ED-HMI3120-116C

产品变更通知

by EDA Technology Co., Ltd

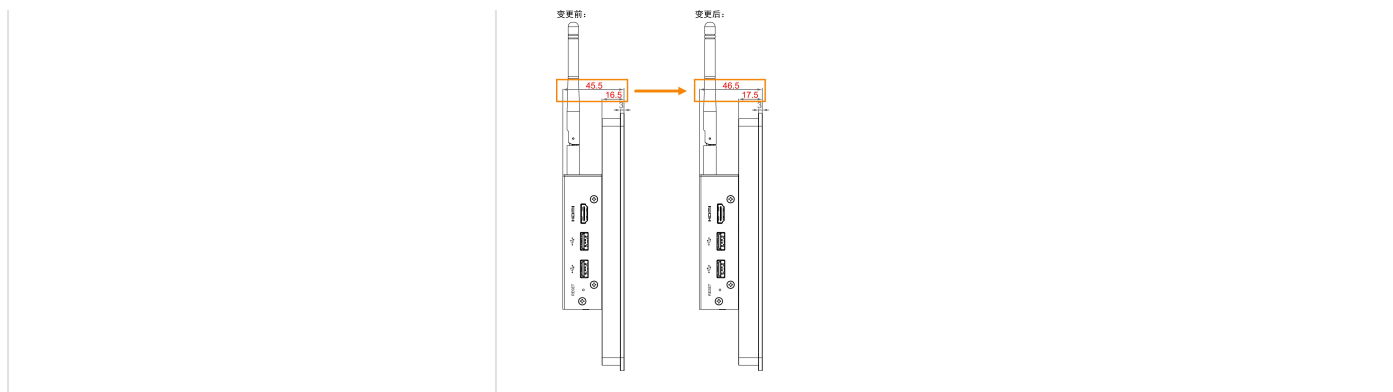
产品结构升级

变更点	说明
LCD屏框厚度增加1mm	对LCD屏框结构进行了优化设计，以预留更充裕的内部走线空间。 - LCD屏框厚度：由16.5mm调整为17.5mm。 - 产品总厚度：由45.5mm相应调整为46.5mm。
